FCS/CEF 1 Habitataufwertung für den Steinkauz im Bereich Gänsberg

Deckplan 12.3 Blatt 7 EEE
vom 14.06.2019
ersetzt
Maßnahmenplan 12.3 Blatt 7 EE
vom 30.01.2018

Landratsamt Aschaffenburg Kreisstraßenverwaltung	Unterlage: 12.3		
	Blatt Nr.:	7 EEE	
PLANFESTSTELLUNG	bearbeitet	30.09.14	JF
	gezeichnet	30.09.14	KS
	geprüft	30.09.14	JF
	Reg.Nr.		
	Landschaftspflegerischer Begleitplan Maßnahmenplan 7		
Markt Großostheim OT Pflaumheim Ortsumgebung Kreisstraße AB 1/AB 3		1:1000	
Aufgestellt: Aschaffenburg, den 31.10.2014 / 30.01.2018 Landratsamt Aschaffenburg / 14.06.2019  Waltraud Junker, Verwaltungsdirektorin		Aufgestellt:

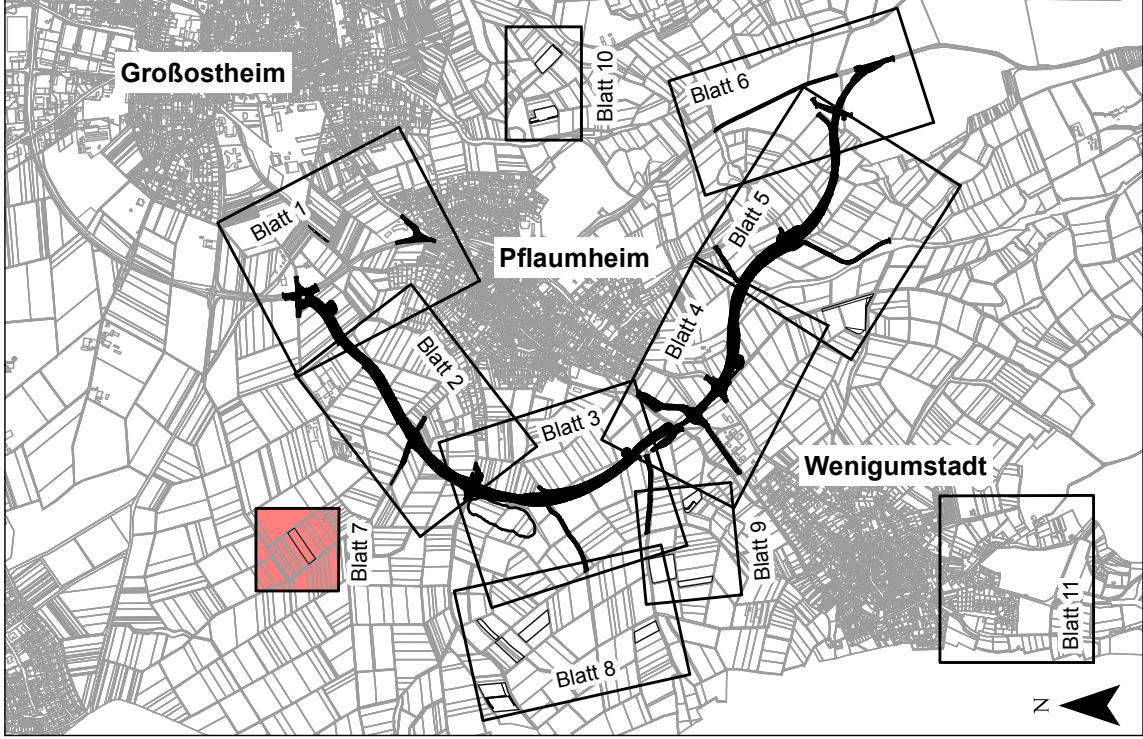
- Sicherung der ökologischen Funktion der Lebensstätte **n von der** Feldlerche **und Rebhuhn**

- Anlage von **5** schwarzbrachestreifen à mind. 12 m x 100 m; Pflügen und grubbern bis Anfang März eines jeden Jahres; Aussparen der Streifen von der Einsaat; Pflügen möglichst erst im Spätwinter oder zeitigen Frühjahr **6 5** Blühstreifen oder -flächen kombiniert mit Schwarzbrache. 0,5 ha/Brutpaar, Umsetzung in Teilflächen möglich. Mindestumfang Teilflächen 0,2 ha. Bei streifenförmiger Anlage Mindestbreite 10 m. Lückige Aussaat, Erhalt von Rohbodenstellen, kein Dünger- und PSM-Einsatz sowie keine mechanische Unkrautbekämpfung zulässig

Nr.	Art der Änderung	Datum	Name
PL 1-18	Planänderungen vom 31.10.2014	31.10.2014	ifu
PL19-39	Planänderungen vom 31.01.2018	31.01.2018	ifu, Ske
	Änderung Maßnahmenbeschreibung CEF2	30.04.2019	ifu
